INFORME DE HITO DE CONTROL
N° 9782-2024-CG/GRTA-SCC

**PROYECTO DE INVERSIÓN: “MEJORAMIENTO DE LA
AVENIDA EXPEDICIÓN LIBERTADORA TRAMO
AV. MANUEL CUADROS – AVENIDA N° 01 EN EL DISTRITO
DE CIUDAD NUEVA, DISTRITO DE CIUDAD NUEVA - TACNA
- TACNA”**

**HITO DE CONTROL N° 03 – AVANCE DE EJECUCIÓN DE
OBRA Y VALORIZACIÓN DE OBRA N° 01**

Imagen n.º 4
Demoliciones consideradas entre la calle Juli y calle 98

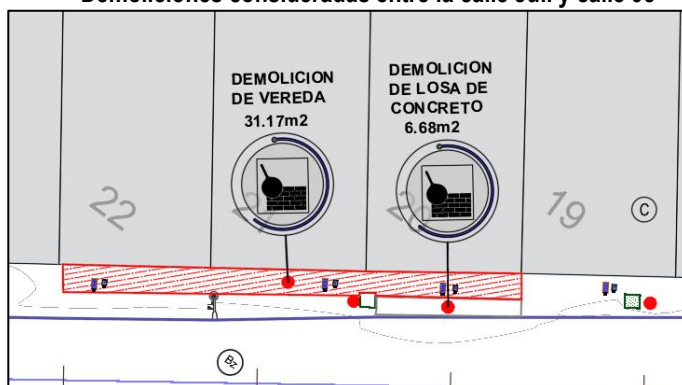
Como muestra, de la imagen precedente, se tiene que se valorizó un área de 31,17 m2 de demolición de veredas de concreto entre la Calle Juli y Calle 58; lo cual según los planos del expediente técnico, lámina DEM-03 denominada “Demoliciones Prog. 1+260 a 1+810”, para el tramo entre la calle Juli y calle 98 se consideraron

demoliciones de veredas en los lotes n.ºs 20, 21 y 22 por un metrado total de 31,17 m², tal como se aprecia en la imagen siguiente:

Imagen n.º 11
Tramo valorizado de la red de alcantarillado en el mes de febrero

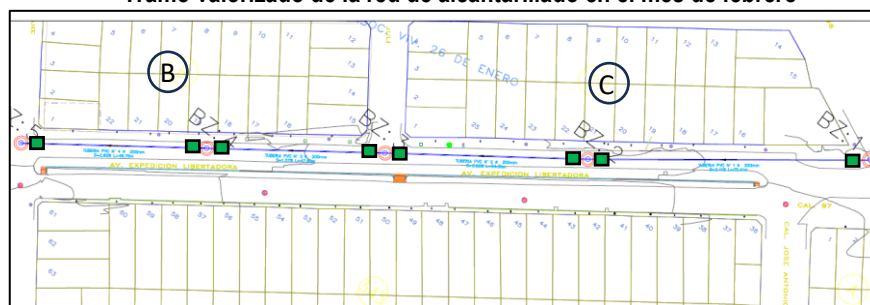
Respecto a la **partida "06.04.03 Dado de concreto en empalme a buzones"**, cuya unidad de medida es "unidad", el Contratista valorizó un total de 10 unidades; sin embargo, según se verifica en los documentos de la valorización, en el mes de febrero solo se ejecutaron cuatro tramos de renovación en la red, lo que se corroboró en la visita realizada por la Comisión de Control el 25 de marzo de 2024, en cuya acta de visita n.° 005-2024-CG/GRTA-SCC-MDCN se dejó constancia que: "(...) en el componente de alcantarillado, los trabajos que fueron valorizados en el mes de febrero corresponden a la Av. Expedición Libertadora desde la Calle 98 hasta la Calle Huancane (Mz. B y C), lo cual fue confirmado por el especialista sanitario".

En ese sentido, los trabajos ejecutados comprenden desde el buzón n.° 01 al 05, en los cuales solo contempla un total de 8 dados de concreto, tal como se aprecia en la imagen siguiente:

Imagen n.º 12
Conexiones domiciliarias valorizadas de la red de alcantarillado en el mes de febrero

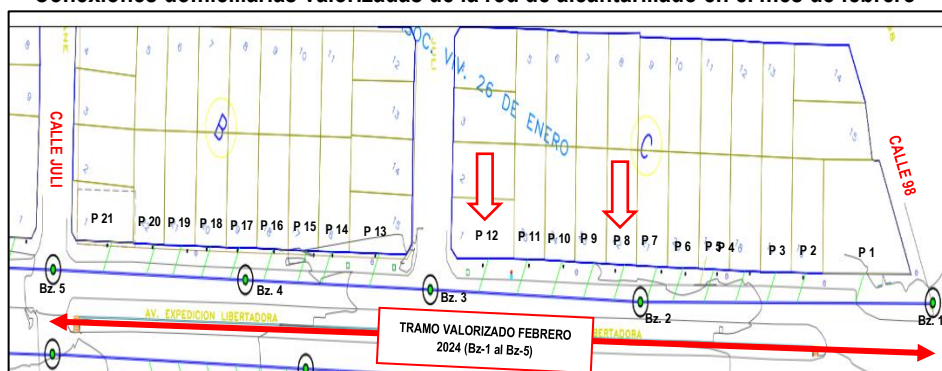
Además, respecto a la **partida “06.07.04.01 Conexión domiciliar de desagüe PVC 160MMX200MM”**, el Contratista valorizó veintiún (21) conexiones domiciliarias, tal como se aprecia en la imagen siguiente:

Imagen n.º 19
Ubicación de tramo n.º 03-B

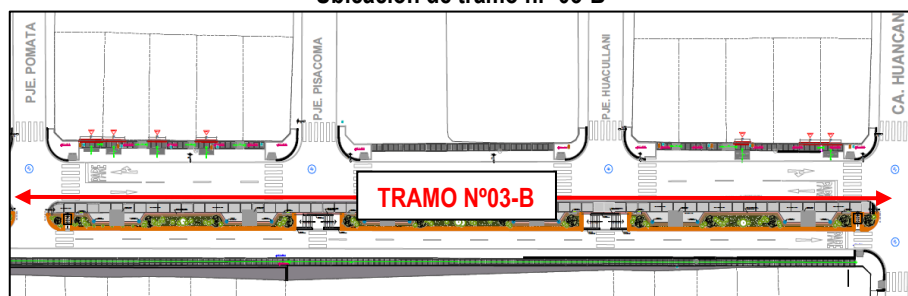
Respecto de la partida 08.03.01, se revisó selectivamente la planilla de metrados de la valorización, en la que se indica que se intervino la alameda en el tramo n.º 03-B, el cual corresponde a la zona de la alameda ubicada entre el pasaje Pomata y la calle Huancane, según se verifica en las láminas EA-05 y EA-06 del expediente técnico, mostrado a continuación:

Imagen n.º 21
Dimensiones de la zapata n.º 3 (Z-3)

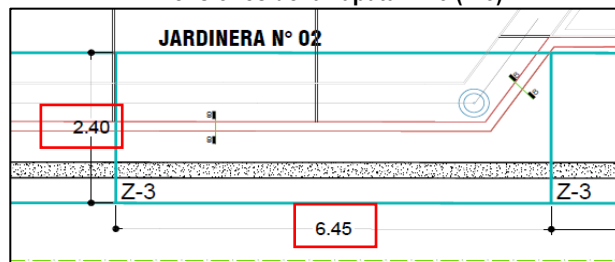
Ahora bien, se tiene que en la planilla de metrados se describieron las zonas de trabajo como “jardineras” y “gradas” diferenciadas por la numeración asignada, asumiendo que la misma se tomó en congruencia con las estructuras plasmadas en las láminas EA-05 y EA-06 ya mencionadas. Es así que, de la evaluación realizada se observó que para la zapata n.º 3 (Z-3) de las jardineras n.ºs 02 y 04 se consideró un metrado de la partida 08.03.01 por área de 61,92 m² y 87,55 m² respectivamente; sin embargo, dichas cantidades no corresponderían al área de base de la zapata n.º 3, la cual posee un área de 15,48 m² (obtenido de la multiplicación de sus dimensiones de 6,45 m de largo por 2,40 m de ancho).
